Comune
di
Vezia

Messaggio Municipale

concernente la richiesta di
un credito di Fr. 95'000.00
per l'installazione di pannelli
per la ventilazione naturale
degli uffici al primo piano del
Centro civico

Oggetto: **Nuovo Centro Civico, Via San Gottardo, 6943 Vezia**
Certificato numero: **TI-177**
Specialisti: **Milton Generelli / Lara Meazza**
Data: **14.12.2017**

Foto 1 – Canale di ventilazione negli uffici, ricavato da un risparmio della soletta, con elemento di chiusura inferiore

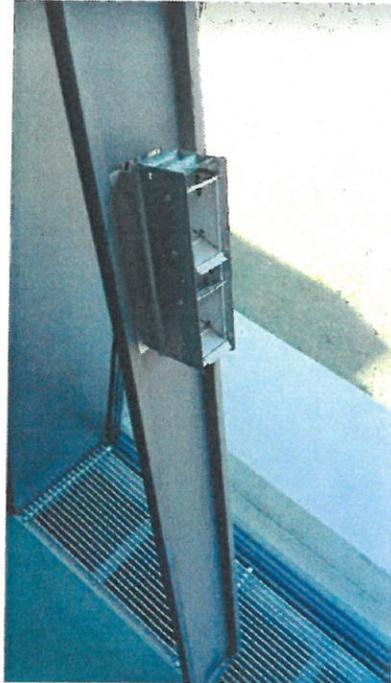
La mancanza di un rapporto di taratura rende difficile la valutazione dello stato attuale dell'impianto (anche in considerazione delle diverse manipolazioni avvenute sui monoblocchi), ed è quindi difficile capire se e quanto le portate differiscano dai valori minimi richiesti da QT SIA 2024. Ciò che è stato possibile rilevare è appunto la tipologia di distribuzione dell'aria e la conseguenza difficoltà di taratura degli elementi di immissione.

- Devono essere garantite le portate minime (immesse ed estratte) in tutti i locali secondo quanto previsto dal quaderno tecnico SIA 2024. Si richiede quindi una taratura dell'impianto di ventilazione in ogni locale.
- L'impianto di ventilazione dovrà essere bilanciato. È necessario quindi immettere tanta aria quanto ne viene estratta e verificare i flussi per una corretta circolazione dell'aria all'interno dell'edificio.
- È necessario verificare la portata d'aria minima a scopi igienici di tutti gli spazi e confrontarla con quella massima fornita dai monoblocchi di ventilazione. Nel caso quest'ultima dovesse risultare insufficiente, andranno adottate le contromisure necessarie per poter garantire la corretta ventilazione di tutti i locali.

Figura 1: Piano primo - uffici

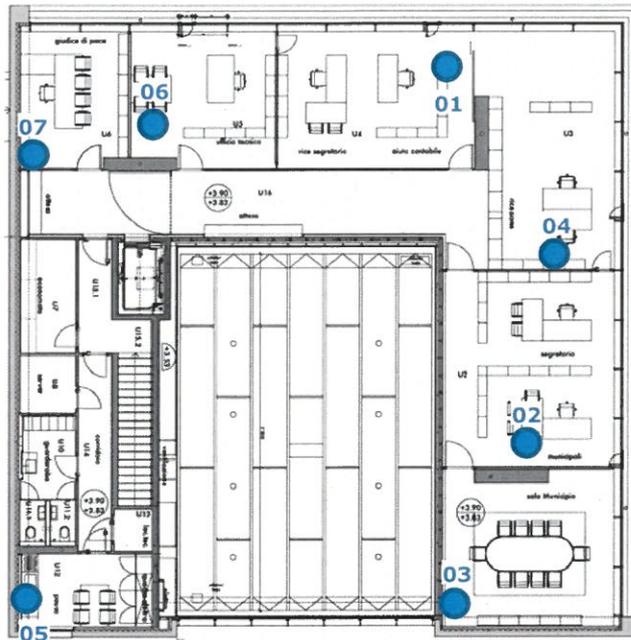
Nr.	Denominazione locale	Data misurazione
01	Ufficio contabilità	16.04-23.04
02	Ufficio segretario - municipali	23.04-07.05
03	Sala Municipale	16.04-07.05
04	Sportello	16.04-23.04
05	Locale pausa	23.04-07.05
06	Ufficio Tecnico	16.04-23.04
07	Giudice di pace	23.04-07.05

Inserimento di Finestre di Ventilazione nelle Vetrate del 1° Piano

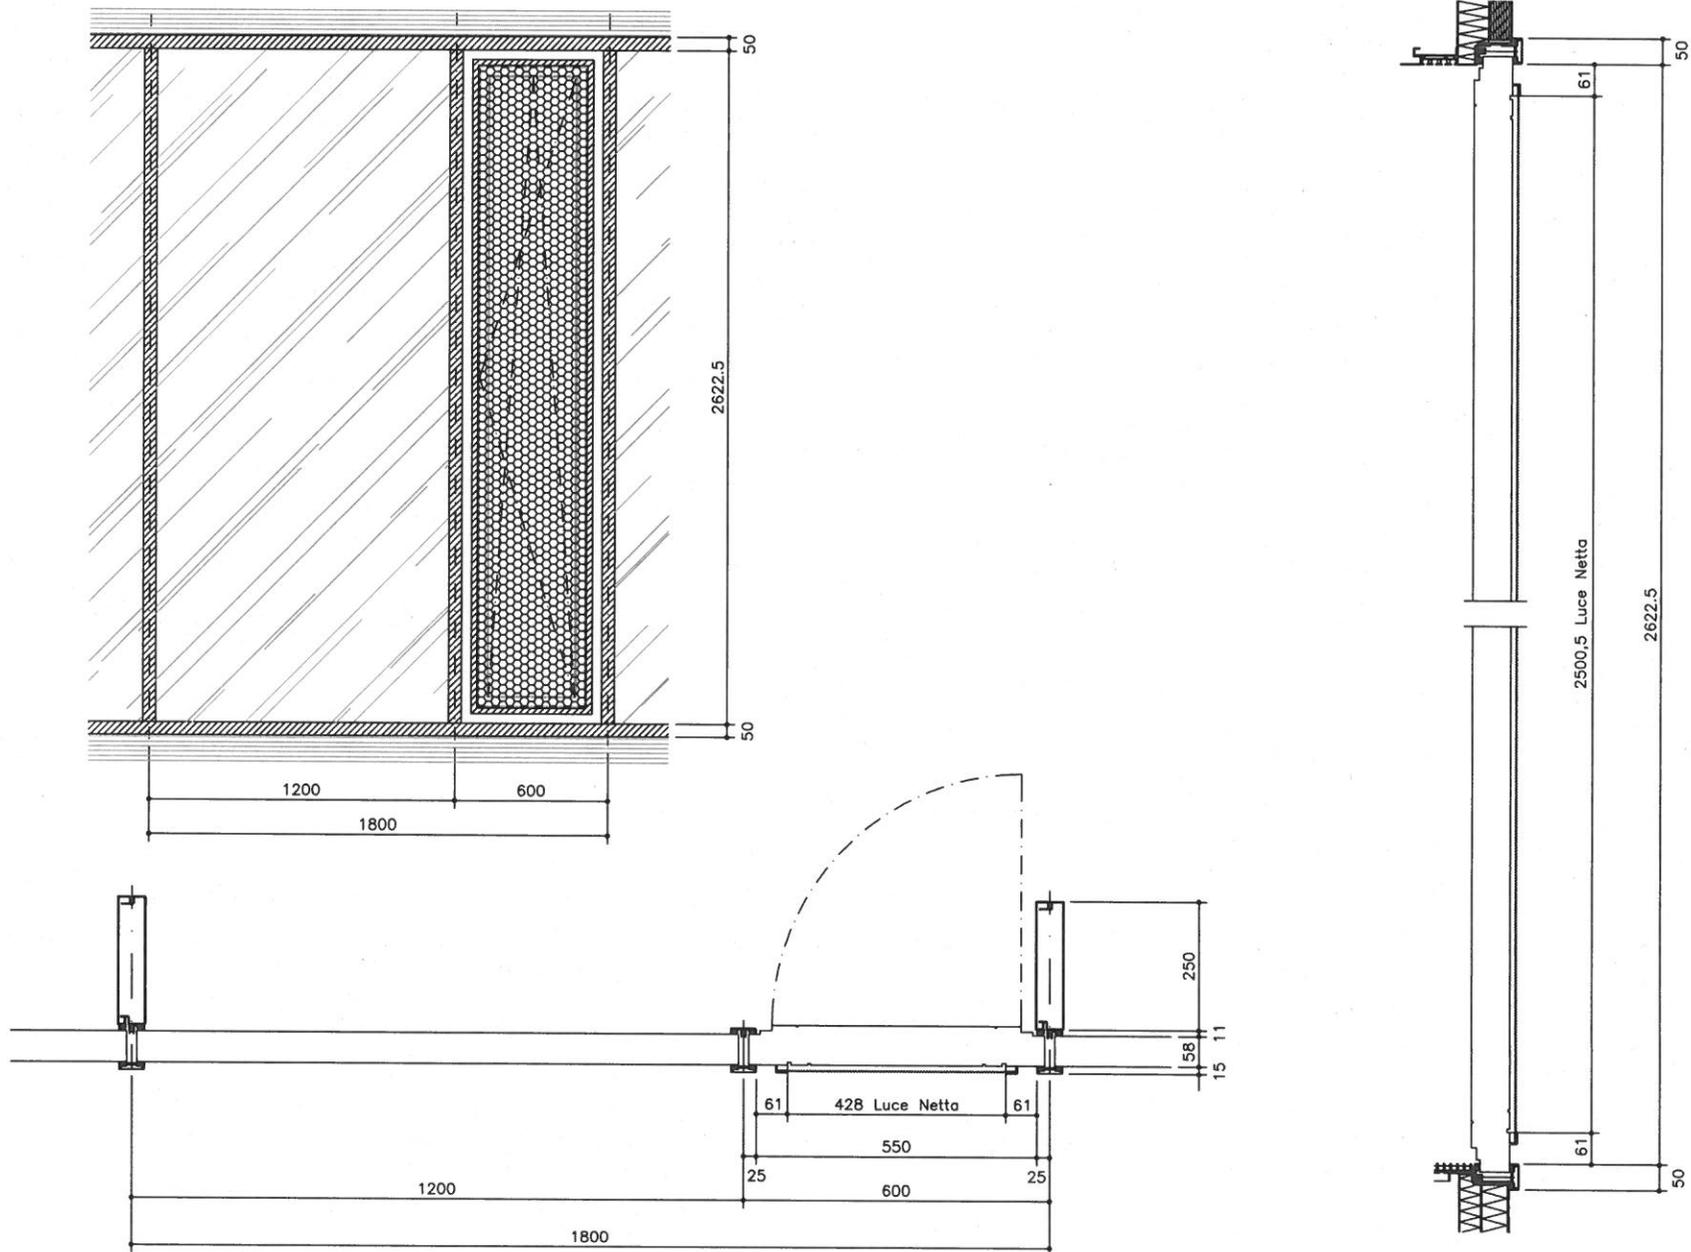
È prevista la posa di ante a battente apribili a tutt'altezza, che permetteranno, grazie all'effetto camino, un veloce ricambio dell'aria nei momenti di bisogno.

La dimensione del pannello è stata ottimizzata in funzione del volume dei locali da ventilare, così da permettere un completo ricambio dell'aria durante le pause lavorative.

Una rete stirata posata all'esterno dell'anta fornirà la necessaria sicurezza anti caduta.
